Avis délibéré
de la Mission régionale d'autorité environnementale
Provence-Alpes-Côte d'Azur

sur le projet de parc solaire photovoltaïque - site du Trou de
Béget à Valbonne (06)

N° MRAe
004812/A P

Figure 2: Plan de masse - source : étude d'impact.

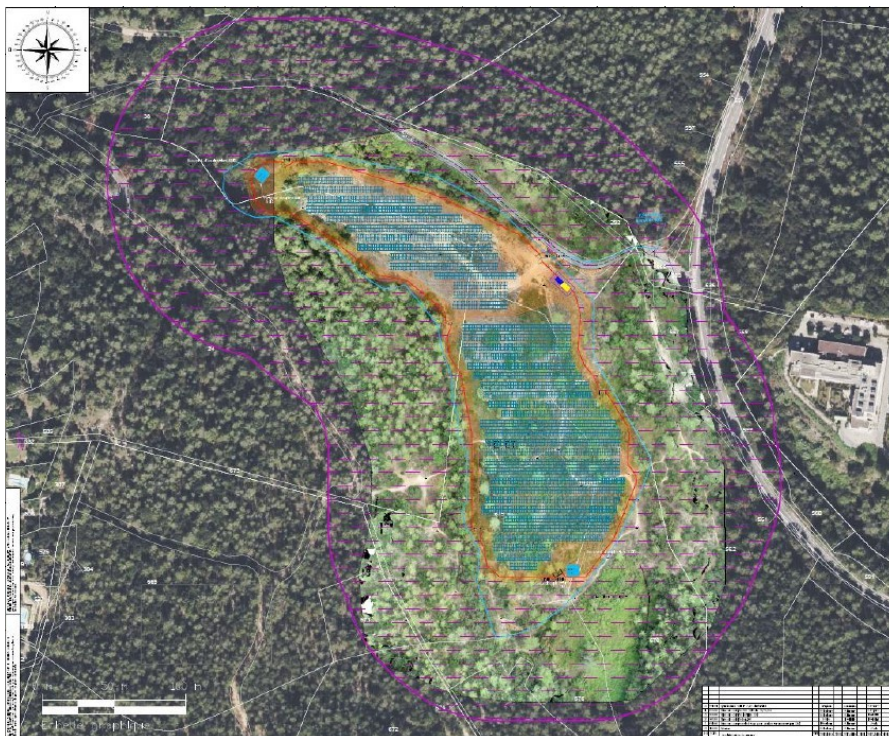
La MRAe constate que le dossier n'analyse pas les impacts sur l'environnement du raccordement du projet au poste source (tracé prévu, nature des travaux) et rappelle que « *lorsqu'un projet est constitué de plusieurs travaux, installations, ouvrages, ou autres interventions dans le milieu naturel ou le paysage, il doit être appréhendé dans son ensemble, y compris en cas de fractionnement dans le temps et dans l'espace et en cas de multiplicité de maîtres d'ouvrages, afin que ses incidences sur l'environnement soient évaluées dans leur globalité* » (L122-2-1 III CE).

La MRAe recommande d'intégrer à l'étude d'impact le raccordement du projet au réseau public d'électricité en évaluant ses impacts sur l'environnement et en indiquant les mesures d'évitement et de réduction adaptées.
